Boletim Informativo

Tiguan

Todos os veículos do ano modelo 2009

O motor continua a trabalhar após a desativação da ignição.

Figura 1.

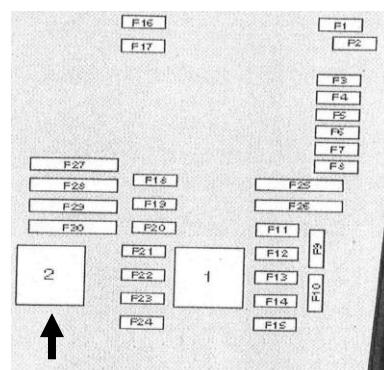
Se nestes veículos for reclamado que o motor continua a trabalhar após desligar a ignição, este erro pode dever-se a um defeito no relé 2 (comando do motor). O relé 2 do módulo de comando do motor situa-se na caixa de fusíveis/ placa dos relés (compartimento do motor).

O relé está posicionado da seguinte forma na caixa dos fusíveis. (ver figura 1/ seta).

Para este efeito é disponibilizado um relé modificado. Este tem a ref. peça sobressalente: 7 M0 951 253 A.
